Gemeente Brunssum

NOTA VAN INLICHTINGEN BETREFFENDE DE Nationale openbare aanbesteding

Realisatie nieuwbouw Brikke Oave gemeente Brunssum 2014

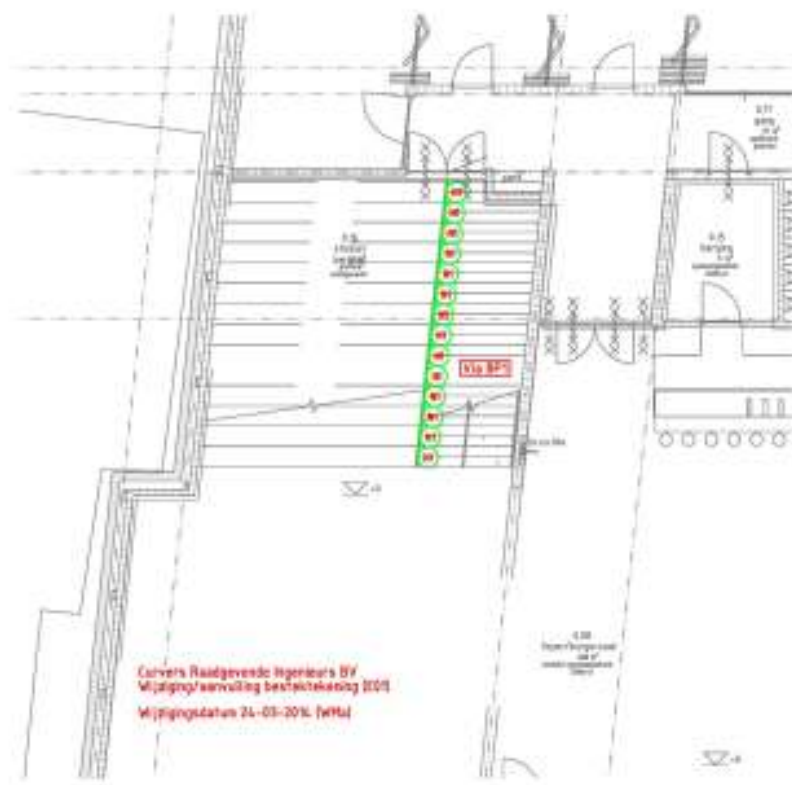
Verlichting in theatertrap

Ter plekke van de theatertrap in de foyer/burgerzaal dient aanvullende trapverlichting te worden geleverd en gemonteerd. De trapverlichting dient te worden geschakeld vanuit het bedienpaneel bij de beheerder. Het toe te passen armatuur dient overeen te komen met de code N1 van het bestek, en te worden aangebracht op de hieronder aangegeven plaatsen in de kopse zijden van de zitgedeelten.
